# 島根原子力発電所 2 号炉 可搬型重大事故等対処設備保管場所 及びアクセスルートについて

令和 2 年 12 月  
中国電力株式会社

# 1. 審査会合での指摘事項に対する回答

図1 地山に勾配を設けて掘削した箇所の評価結果

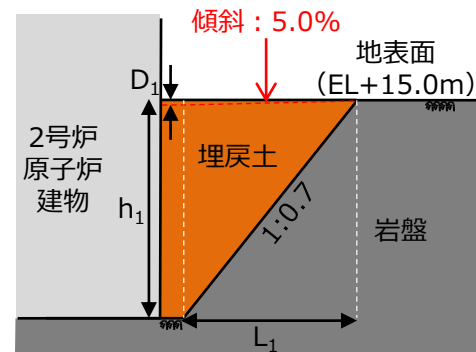
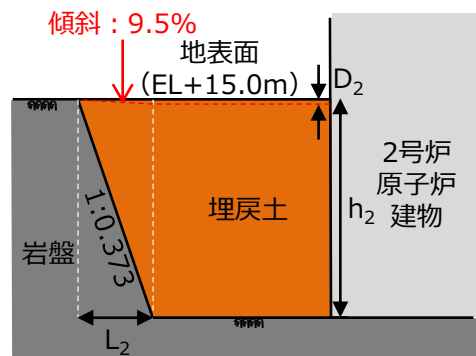
液状化による不等沈下に関し、地山と埋戻部との境界部 (地山に勾配を設けて掘削した箇所) について、傾斜の評価結果を詳細に説明すること。また、段差解消工事の要否についてもその根拠とともに説明すること。

地山と埋戻部との境界部 (地山に勾配を設けて掘削した箇所) ※について、2号炉原子炉建物周辺で2箇所抽出し、地下水位を地表面とした場合の液状化及び揺すり込みによる傾斜を評価した結果、発生する傾斜が許容値15%を下回るため、可搬型設備の通行に及ぼす影響はない。

番号	名称	掘削勾配	h(m)	L(m)	D(m)	傾斜
1	2号炉原子炉建物南側	1:0.7	19.7	13.8	0.69	5.0%
2	2号炉原子炉建物西側	1:0.373	19.7	7.3	0.69	9.5%

最大沈下量:  $D=h \times 3.5\%$ (m), 不等沈下による傾斜:  $S=D \div L \times 100\%$

表1 地中埋設構造物の浮き上がり対策（案）

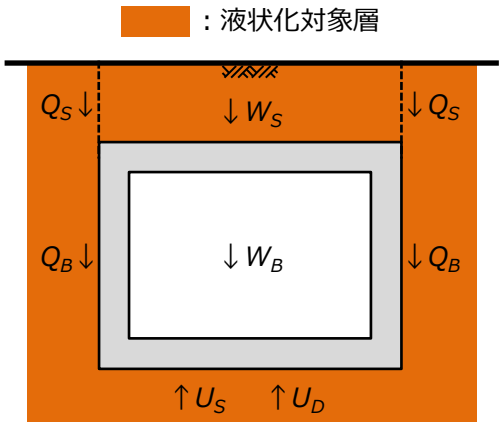
■ 指摘事項（第861回審査会合（令和2年5月18日））  
 地中埋設構造物の液状化に伴う浮き上がりの評価結果について、浮き上がりを防止するための対策及び設計方法を詳細に説明すること。

■ 回答  
 浮き上がりが想定される地中埋設構造物については、表1のとおり、揚圧力( $U_S, U_D$ )に対する浮き上がり抵抗力( $W_S, W_B, Q_S, Q_B$ )の不足分を補うため、構造物周辺の地盤改良やコンクリート置換、又はカウンターウェイトを設置する対策を実施する方針とする。

$$y_i(U_S + U_D) / (W_S + W_B + 2Q_S + 2Q_B) \leq 1.0$$

図1 側方流動検討位置

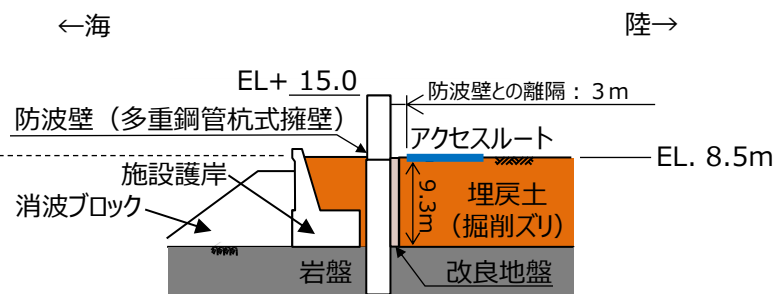
- ・ 海岸付近のアクセスルートにおける側方流動の評価結果について、他の検討断面や縦断方向の段差により通行に支障が生じることはないか説明すること。また、想定を上回る沈下が発生し、通行に支障が生じる場合の対応策についても説明すること。
- ・ 液状化による側方流動の評価について、海岸付近のアクセスルートにおける被害の不確定性を考慮した評価の考え方を説明すること。

海岸付近のアクセスルートとして3号炉北西側及び1, 2号炉北側のアクセスルートを選定した。3号炉北西側のアクセスルートは埋戻土層厚が厚く、1, 2号炉北側のアクセスルートは防波壁近傍に位置しており側方流動が抑制されることから、3号炉北西側のアクセスルートを側方流動検討箇所として選定し、通行に支障が生じないことを確認した。また、海岸付近のアクセスルートにおける被害の不確定性を考慮し、想定を上回る沈下が発生した場合においても、作業の成立性を確認した。

図1 海を水源とした対応手順 概略図

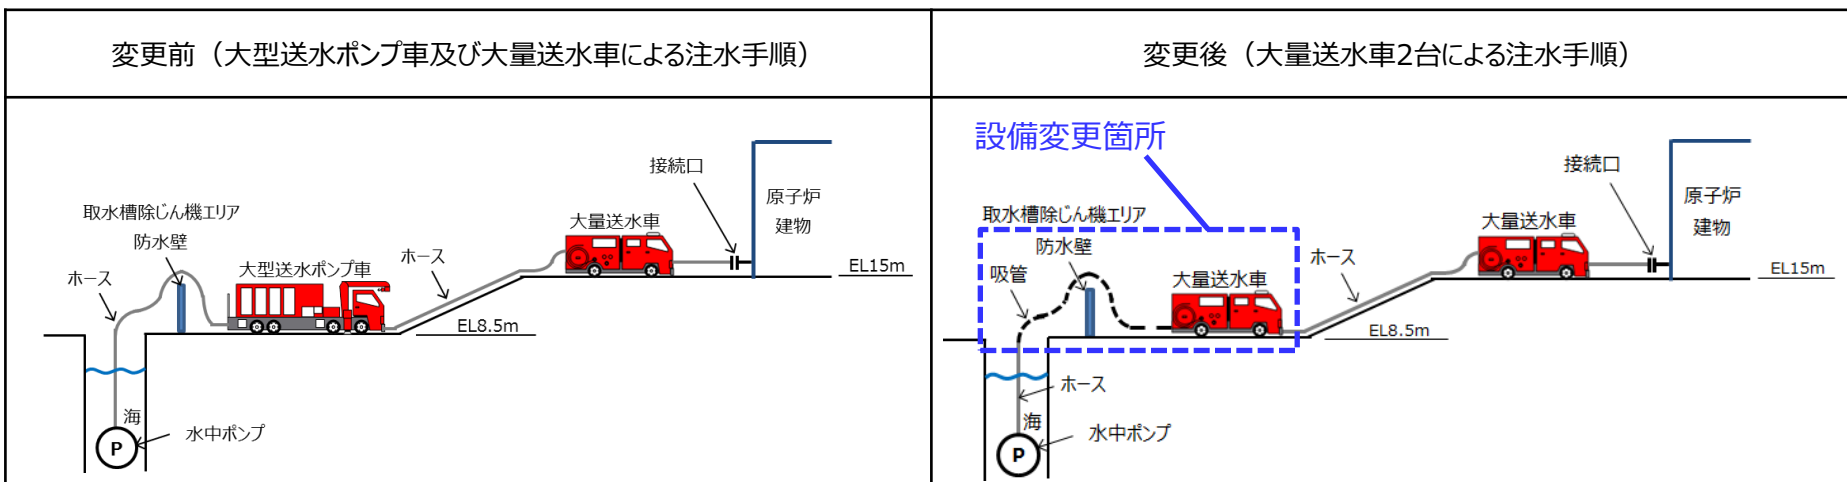
- 指摘事項（第861回審査会合（令和2年5月18日））  
海を水源とした場合の注水について、所要時間を短縮する取り組みについて、実績を含めて説明すること。

- 回答  
海を水源とした場合の原子炉等への注水作業時間を短縮する取り組みとして、図1のとおり海水取水用の可搬型設備を、大型送水ポンプ車から大量送水車に変更することとした。

なお、大量送水車による海水取水は水中ポンプ及び車載している送水ポンプによる真空引き※<sup>1</sup>にて揚程を確保する。これに伴い、流路を「平型ホース」から「平型ホース+吸管」に変更※<sup>2</sup>する。

表1 土石流発生に備えた対応を実施するための判断基準と対応内容

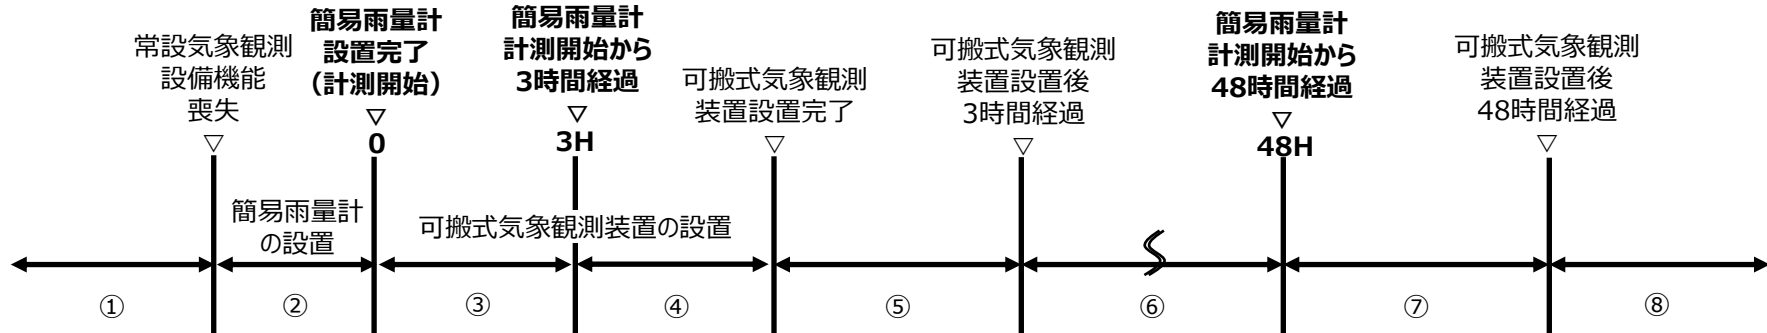
土石流が発生していない場合であっても、例えば雨量が多い場合には人的被害を予防するために土石流の影響を受けるアクセスルート、保管場所、輪谷貯水槽の使用を中止することが考えられるため、その場合の判断基準を説明すること。

土石流危険区域における土石流発生に備えた対応が速やかに実施できるよう、対応準備を実施する段階	土石流危険区域における土石流発生を想定し、海水注水切替判断等を決定・実施する段階
対応決定にあたっての流れ		<ul style="list-style-type: none"> <li>■ 発電所構内で降雨が発生している場合あるいは、松江市において防災気象情報（警戒レベル相当情報）※1が発表された場合において、発電所構内雨量計の値を確認し、「3時間雨量」及び「48時間雨量」の以下のいずれかの判断基準に該当した場合に、発電所長がその対応を決定する。</li> <li>■ 発電所構内雨量計が機能喪失し、発電所構内の「3時間雨量」及び「48時間雨量」を把握できない期間においては、気象庁により発表された防災気象情報（警戒レベル相当情報）が判断基準に該当した場合に、発電所長がその対応を決定する。</li> <li>■ 土石流危険区域（発電所構内雨量計を配備する土石流危険区域を含む）のいずれかにおいて、降水に起因する土石流が発生した場合には、雨量による判断基準に関係なく必要な対応を決定する。</li> <li>■ 1時間雨量が60mm以上となり、発電所施設に被害が発生するおそれがある場合には、施設への監視強化のため、あらかじめ警戒体制を構築する。</li> </ul>	
判断基準	3時間雨量	100mm以上※2	150mm以上※3
	48時間雨量	150mm以上※2	346mm以上※3
	防災気象情報※4	大雨警報（土砂災害）（警戒レベル3相当）	大雨特別警報（警戒レベル5相当）
対応内容	通常時	<ul style="list-style-type: none"> <li>■ 土石流危険区域のアクセスルート等の監視を強化する。</li> </ul>	<ul style="list-style-type: none"> <li>■ 土石流危険区域のアクセスルート等への立入を制限する。</li> <li>■ 重大事故等発生時において、以下の手順を講じることを決定する。 <ul style="list-style-type: none"> <li>・海を水源とした原子炉等への注水とすること。</li> <li>・非常用ディーゼル発電機燃料貯蔵タンクを用いた燃料補給とすること。</li> <li>・可搬式モニタリング・ポスト及び可搬式気象観測装置の配置位置を代替測定場所とすること。</li> </ul> </li> </ul>

重大事故等発生時	<ul style="list-style-type: none"> <li>■ 土石流危険区域のアクセスルート等の監視を強化する。</li> <li>■ 土石流発生に備え、以下の手順を講じるための準備実施を決定する。 <ul style="list-style-type: none"> <li>・海を水源とした原子炉等への注水とすること。</li> <li>・非常用ディーゼル発電機燃料貯蔵タンクを用いた燃料補給とすること。</li> </ul> </li> </ul>	<ul style="list-style-type: none"> <li>■ 土石流危険区域内のアクセスルート等への立入を制限する。</li> <li>■ 土石流発生のおそれを考慮し、以下の手順を講じることを決定する。 <ul style="list-style-type: none"> <li>・代替淡水源から海を水源とする原子炉等への注水に切り替えること。</li> <li>・ガスタービン発電機用軽油タンクから非常用ディーゼル発電機燃料貯蔵タンクを用いた燃料補給に切り替えること。</li> <li>・可搬式モニタリング・ポスト及び可搬式気象観測装置の配置位置を代替測定場所に変更すること。</li> </ul> </li> </ul>
